A STELLUNGNAHMEN DER BEHÖRDEN UND TRÄGER ÖFFENTLICHER BELANGE

Nr.	Stellungnahmen von	Beschlussvorschlag
A.1	Generaldirektion Kulturelles Erbe Rheinland-Pfalz – Direktion Landesarchäologie/Erdgeschichtliche Denkmalpflege (Schreiben vom 24.10.2023) – keine weitere Beteiligung	
A.1.1	Aus Sicht der Direktion Landesarchäologie/Erdgeschichtliche Denkmalpflege bestehen hiergegen keine Bedenken.	Dies wird zur Kenntnis genommen.
A.1.2	Am weiteren Verfahren nach BauGB müssen wir nicht mehr beteiligt werden.	Dies wird berücksichtigt. Von einer erneuten Beteiligung im Rahmen der Offenlage nach § 4 (2) BauGB wird abgesehen.
A.1.3	Diese Stellungnahme bezieht sich ausschließlich auf die Belange der Erdgeschichtlichen Denkmalpflege. Gesonderte Stellungnahmen der Direktion Landesarchäologie/Außenstelle Speyer und der Direktion Landesdenkmalpflege/Fachbereich Praktische Denkmalpflege Mainz bleiben vorbehalten und sind ggf. noch einzuholen.	Dies wird zur Kenntnis genommen. Die genannten Stellen wurden ebenfalls beteiligt.

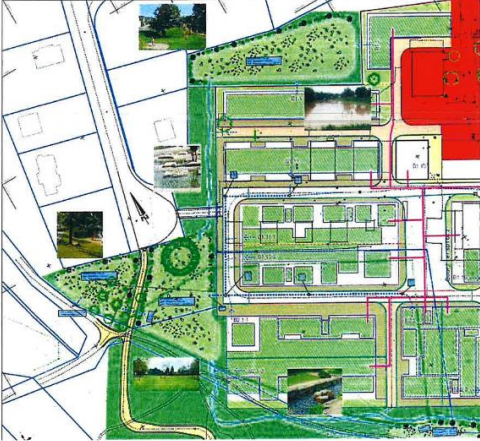
A.20	Stadtwerke Speyer und Entsorgungsbetriebe Speyer (Schreiben vom 08.11.2023)	
A.20.1	<p>Zusammenfassung</p> <p>Mit Schreiben vom Juli 2023 haben die Stadtwerke Speyer GmbH auf die Vorteile einer öffentlichen Erschließung hingewiesen. Der hierfür erforderliche städtebauliche Vertrag sollte zeitnah erstellt und in Kraft gesetzt werden.</p>	<p>Dies wird berücksichtigt.</p> <p>Eine öffentliche Erschließung wurde vorgesehen.</p> <p>Es werden bereits Gespräche zum städtebaulichen Vertrag für die Sicherung der öffentlichen Erschließungsfläche geführt. Voraussichtlich wird der Vertrag vor Inkrafttreten des Bebauungsplans abgeschlossen.</p>
A.20.2	<p>Um die Klimaschutzziele der Stadt Speyer zu erreichen, sollte die Nutzung von ressourcenschonenden Energieträgern festgeschrieben werden. Das künftige Ziel einer 100%igen regenerativen Energieversorgung des Geltungsbereichs muss in die weiteren Planungsschritte eingehen, berücksichtigt und dargestellt werden. Derzeit wird die Nutzung von Fernwärme als</p>	<p>Dies wird teilweise berücksichtigt.</p> <p>In diesem Sinne wird die Installation von Solaranlagen auf flach geneigten Dächern festgesetzt. Darüber hinaus sind die Regelungsmöglichkeiten auf Bebauungsplanebene bezüglich der Energieversorgung begrenzt. Der Bebauungsplan steht den genannten Themen jedoch nicht entgegen. Ein Anschluss an die Fernwärme ist in Teilen schon erfolgt, das Wärmenetz soll im Gebiet ausgebaut werden.</p>
